**AVIS RELATIF À LA PROTECTION
CONTRE LES EVENTUELS EFFETS NOCIFS ET NUISANCES
PROVOQUÉS PAR LES RAYONNEMENTS NON IONISANTS
GÉNÉRÉS PAR DES ANTENNES ÉMETTRICES STATIONNAIRES**

Commune : COURCELLES - Exploitant : PROXIMUS

Référence exploitant : 71TZG_00

Rapport n° 483 / 2025

Figure 2 : Vue en plan des installations d'antennes dans un rayon de 300 mètres autour de l'installation faisant l'objet de la demande d'avis

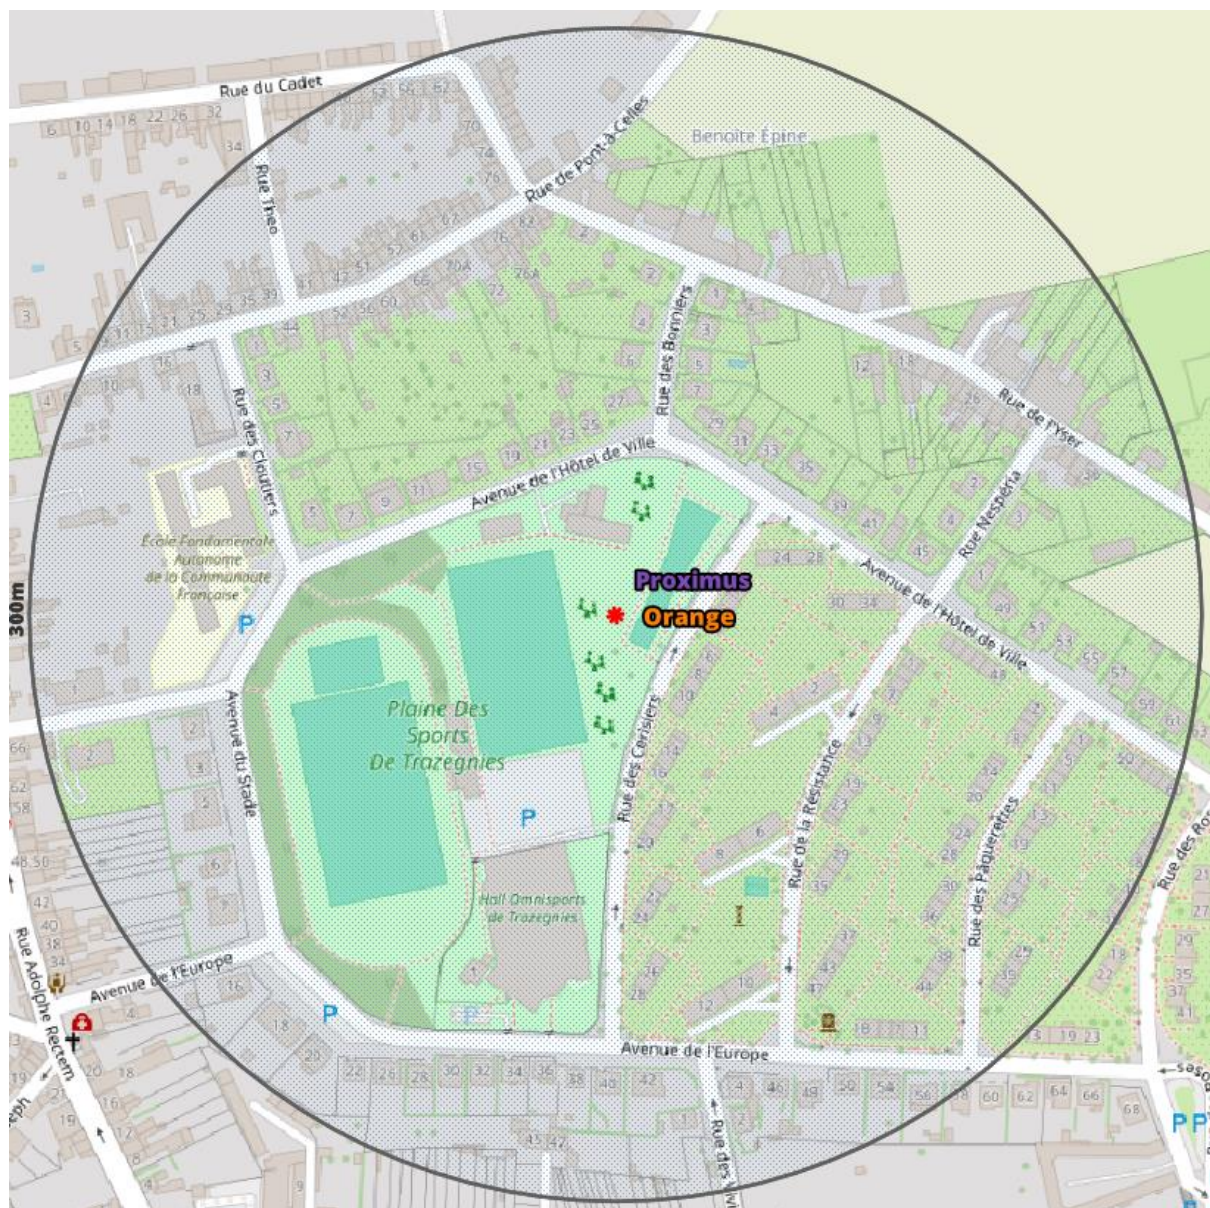
- c) dans tous les autres cas, il a été vérifié que la limite cumulative définie à l'article 4, §2 du décret n'est pas dépassée dans les lieux de séjour sur base du nombre d'installations localisées dans la zone d'évaluation de 300 mètres de rayon représentée dans la figure 2, de leur localisation ainsi que des données inscrites dans la figure 1 et au paragraphe 4 du présent avis et dans les avis attestant le respect de la limite par installation ou de la limite abrogée de 3 V/m relatifs aux autres installations reprises dans la figure 2.

Compte tenu des considérations ci-dessus, il apparaît que l'intensité du rayonnement électromagnétique généré, dans les lieux de séjour situés dans un rayon de 300 mètres autour de l'installation référencée dans le paragraphe 2, par l'ensemble des antennes émettrices stationnaires de l'ensemble des exploitants du même site d'antennes émettrices stationnaires respecte la limite fixée à l'article 4, § 2 du décret.
